Mission régionale d'autorité environnementale

**AVIS DE LA MISSION RÉGIONALE
D'AUTORITÉ ENVIRONNEMENTALE PAYS DE LA LOIRE
RELATIF A L'AMÉNAGEMENT DU PARC D'ACTIVITÉS « LES CHEVREUILS »
SUR LA COMMUNE D'ARON (53)**

n° PDL-2020-5017

Plans de situation et de localisation de la zone d'étude (extraits de l'étude d'impact pages 8, 9 et 135)

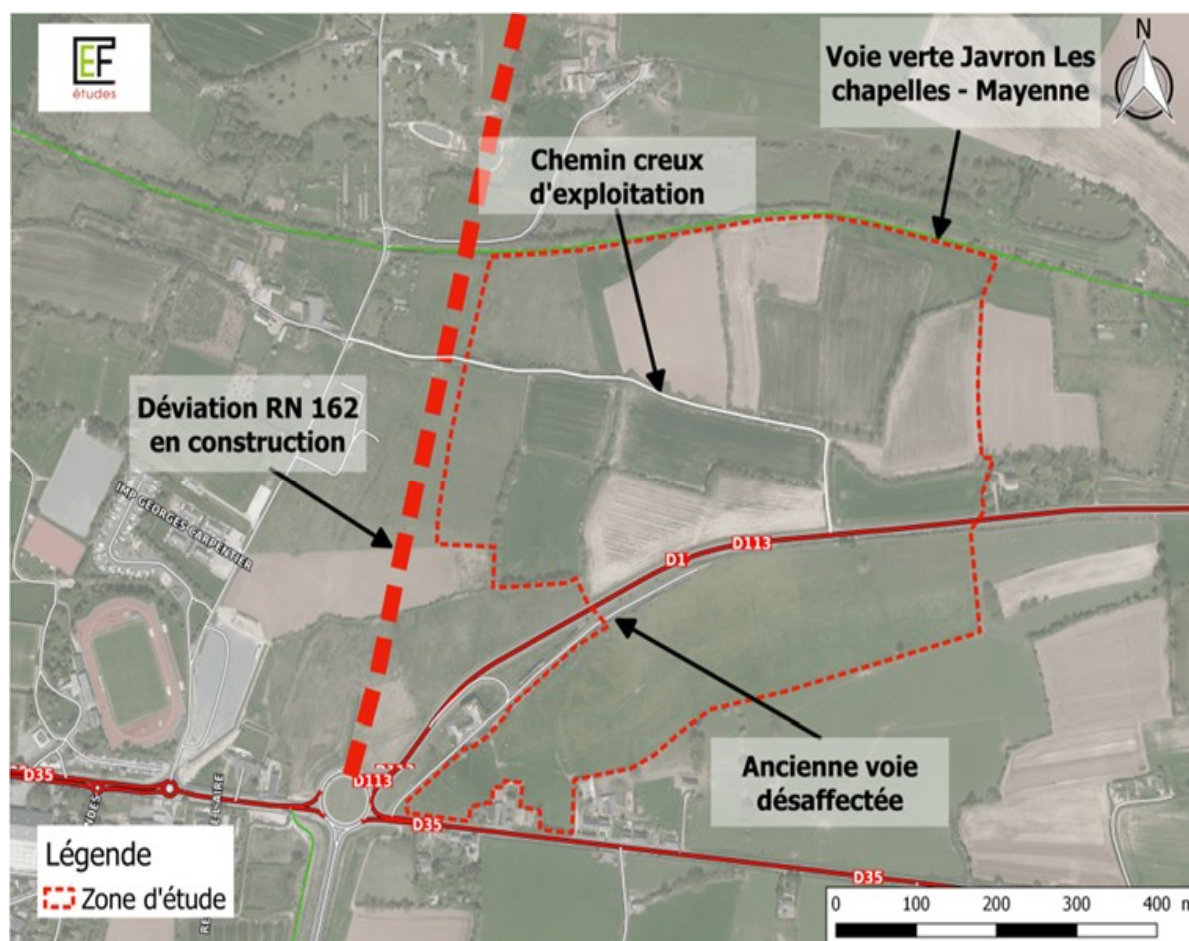
La MRAe relève que la desserte du parc d'activités, pour ses parties nord et sud, sera assurée par l'aménagement spécifique d'un carrefour giratoire sur la RD 113.

Elle relève également que le réseau d'électricité haute tension le plus proche est situé sur l'agglomération de Mayenne, à 2,5 km de distance, et que des études techniques seront engagées en partenariat avec les concessionnaires pour définir les conditions de raccordement du projet (transformateurs, renforcement de ligne).

Ainsi, le projet de parc d'activités, sa desserte routière par le carrefour giratoire à aménager, et sa desserte en électricité, sont indissociables. En conséquence, l'ensemble forme un même projet au sens de l'article L.122-1 du code de l'environnement, qui dispose que l'ensemble des opérations appartenant à un même projet, qu'elles soient prévues ou envisagées à court ou long terme, et quel qu'en soit le maître d'ouvrage, doivent faire l'objet d'une évaluation environnementale globale. Cette évaluation environnementale tient compte des informations disponibles progressivement lorsque le projet est échelonné dans le temps, selon les dispositions de l'article L.122-1-1 (notamment le III) du code de l'environnement.

La MRAe rappelle l'obligation de fournir une étude d'impact unique, évaluant les incidences du « projet d'ensemble », défini par le parc d'activités, sa desserte routière et son raccordement au réseau électrique existant. Il convient donc de reprendre et compléter l'ensemble du dossier afin de fournir pour l'enquête publique un document conforme.

Plan d'aménagement du projet (extrait de l'étude d'impact page 138).

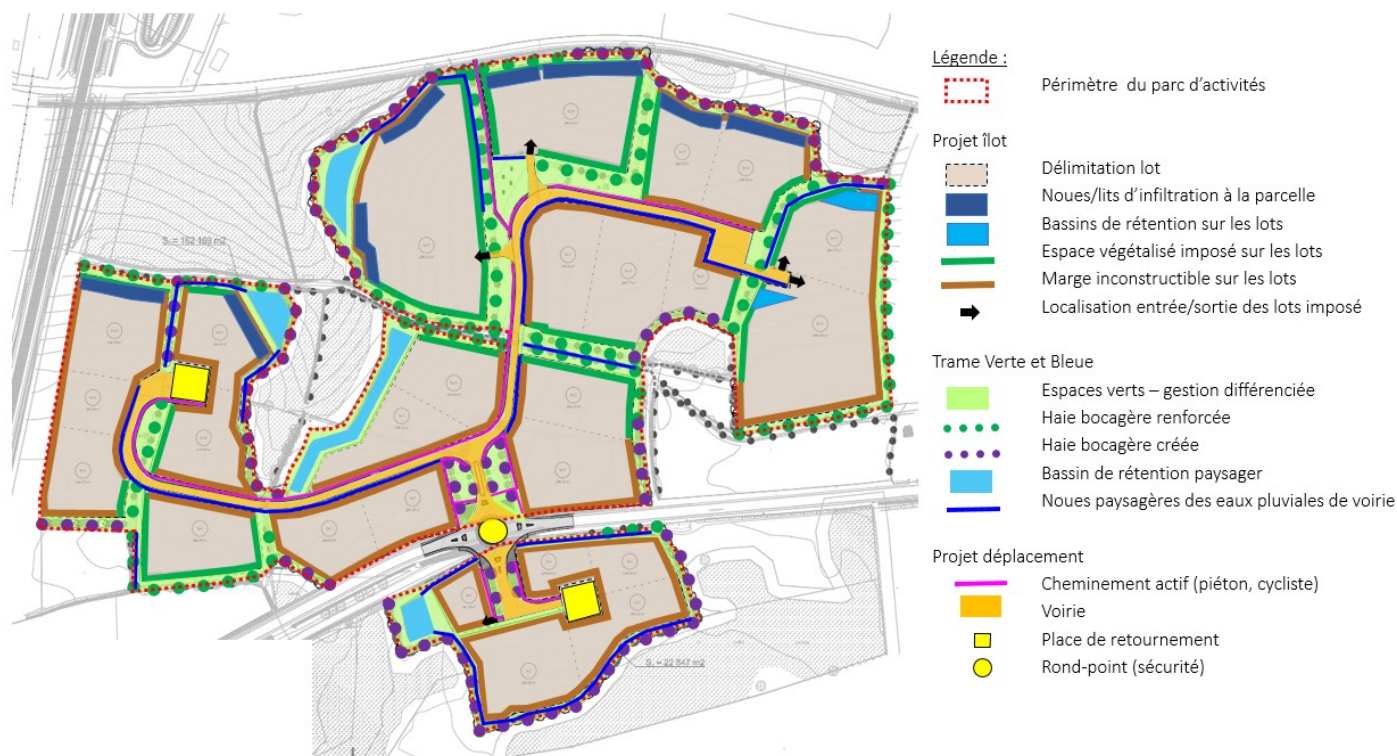
Le dimensionnement des voiries internes au parc d’activités (chaussées de 6 m) n’apparaît pas de nature à organiser une hiérarchisation claire des circulations avec les axes routiers entourant le projet, et le dossier ne met pas en perspective les potentialités de trajets offertes par les axes de cheminements doux existants.

L'étude n'explique pas comment l'organisation des lots et des espaces collectifs, l'aménagement des bassins d'eaux pluviales, le traitement du maillage bocager, ni celui des voiries, participent d'une intégration urbaine et paysagère cohérente. Elle n'analyse pas la relation des aménagements projetés aux fonctions de circulations douces des chemins creux existant sur le site d'étude.
